伊方原発3号炉運転差止仮処分命令申立事件への意見書

滝谷紘一

繰り返し地震に対する安全性を確保していない耐震基準

参考図3 1次冷却系の構成概念

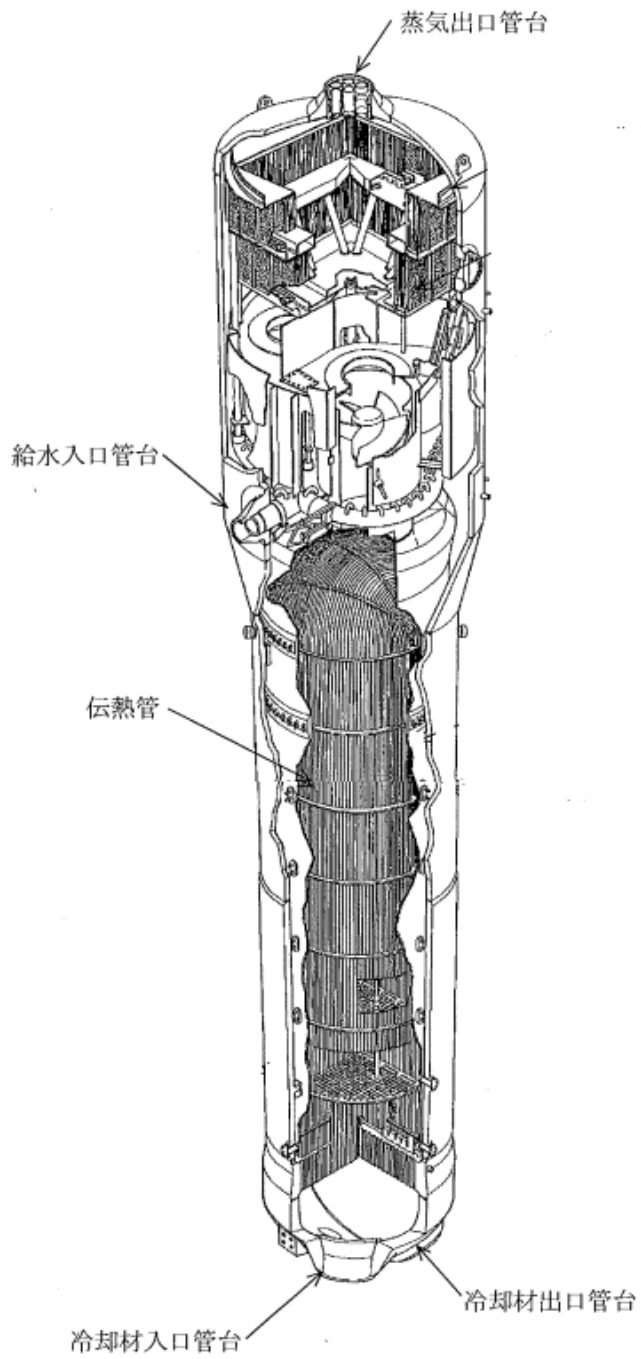
1次冷却材管3B安全注入管台及び1次冷却設備配管本体(参考図3に1次冷却材管を示すが、安全注入管台の取付位置、配管本体の最大疲労箇所は非公開扱いのため明示できず)についても、疲労累積係数が0.5を超えていることから、やはり S_s 規模の繰り返し地震に見舞われると、健全性が損なわれるおそれがある。

参考図 1 蒸気発生器の構造概念

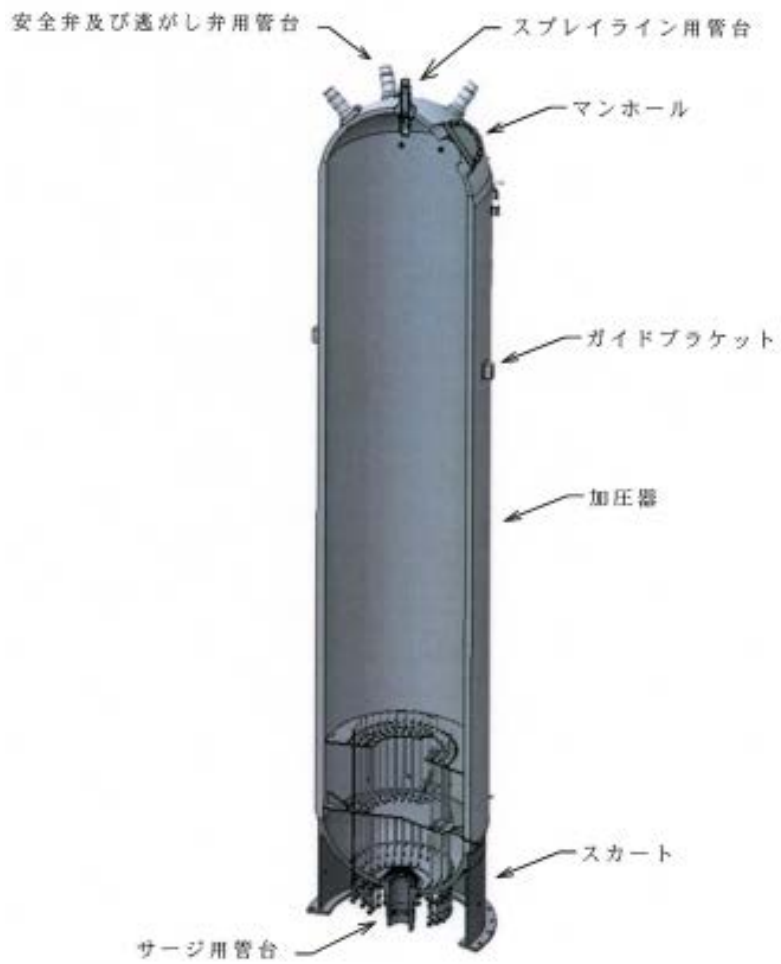
蒸気発生器伝熱管(後掲の参考図1)の基準地震動 S_s による1次応力(膜応力+曲げ応力)の発生値は440MPaである。この値は、 S_s に関する評価基準値481MPaを満足しているが、弾性設計用評価基準値263MPaを約1.7倍上回っている。これは、伝熱管は S_s に対して弾性設計がなされていないことを示すものであり、弾性範囲を超えて塑性域に入り塑性変形が生じている可能性がある。(もし四国電力が弾性範囲に留まっていると主張するのであれば、詳細な解析評価結果の提示を求める。)

塑性変形した状態では、材料のマイクロ組織に転位(結晶格子欠陥)が生じており、そこに再度の基準地震動あるいはそれ未満でも激しい地震動に見舞われて大きな応力変動が生じると、転位の蓄積とそれに伴うひずみの増加といった材料組織の変化が進行して、伝熱管の健全性に悪影響を及ぼすおそれ

蒸気発生器の伝熱管は原子炉冷却材圧力バウンダリ機能⁷という重要な安全機能を有する。伝熱管は蒸気発生器1台あたり約3380本、3台合計で約1万本に達する。地震は全蒸気発生器にほぼ同等の外力を与えて共通要因故障を生じる事象であるので、地震時には複数の蒸気発生器でほぼ同時に複数の伝熱管が破損するおそれがある。伝熱管はその1本でも著しく破損すると、原子炉冷却材圧力バウンダリが破れて1次冷却材が2次冷却系に流出する原子炉冷却材喪失事故になり、しかも2次系配管が原子炉格納容器を貫通しているため、1次冷却材に含まれている放射性物質が主蒸気逃し弁などを通じて直接大気中に放出され、周辺の公衆に放射線被ばくを与えることになる。

繰り返し地震のもとでの伝熱管の定量的な変形挙動を明らかにして健全性の有無を評価するには、実機の実機データと構造データ及び地震動による床応答スペクトルに対する詳細な弾塑性解析が必要である。

参考図 2 加圧器の構造概念

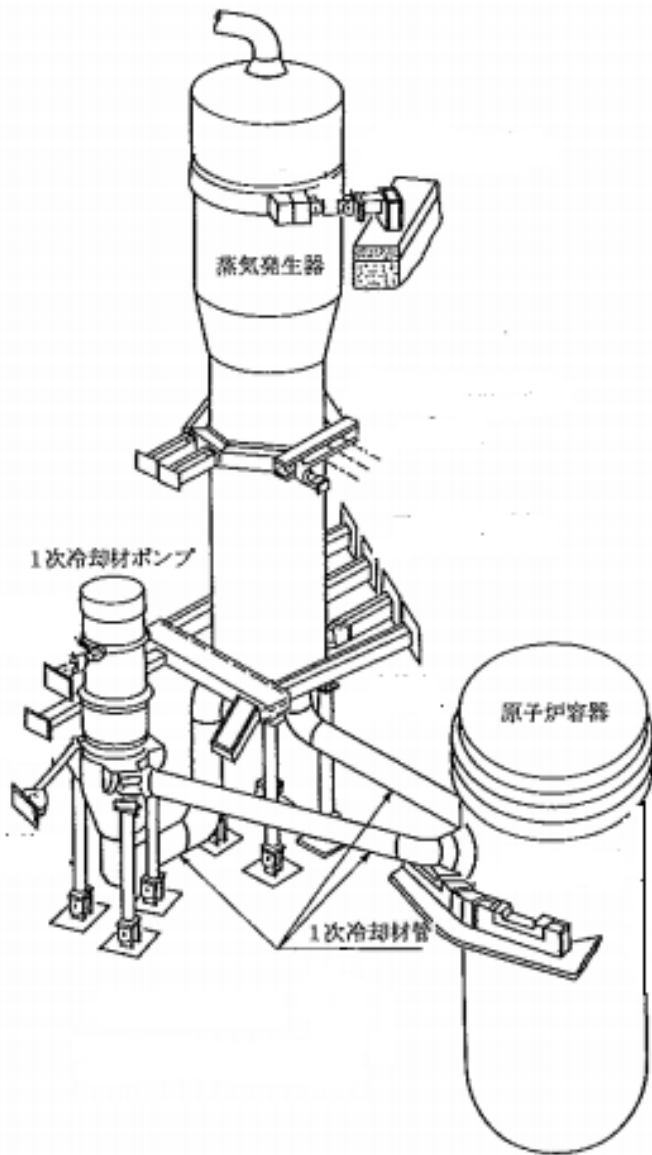
加圧器スプレイライン用管台(セーフエンド) (参考図2の上方) を例にとると、この箇所の S_s に対する1次+2次応力の発生値は332MPaであり、評価基準値339MPaにきわめて近いこともあってか、簡易弾塑性解析による疲労評価が実施されている。その結果、疲労累積係数が0.794であり、評価基準値1に対する余裕が約0.2と非常に小さい。疲労累積係数は、「応力振幅による疲労損傷度の和」として定義されている量である。従って、再度 S_s 規模の繰り返し地震に見舞われると、その分の疲労損傷度が加わるので、疲労累積係数が増加して評価基準値1を超えて低サイクル疲労により健全性が損なわれる可能性がある。
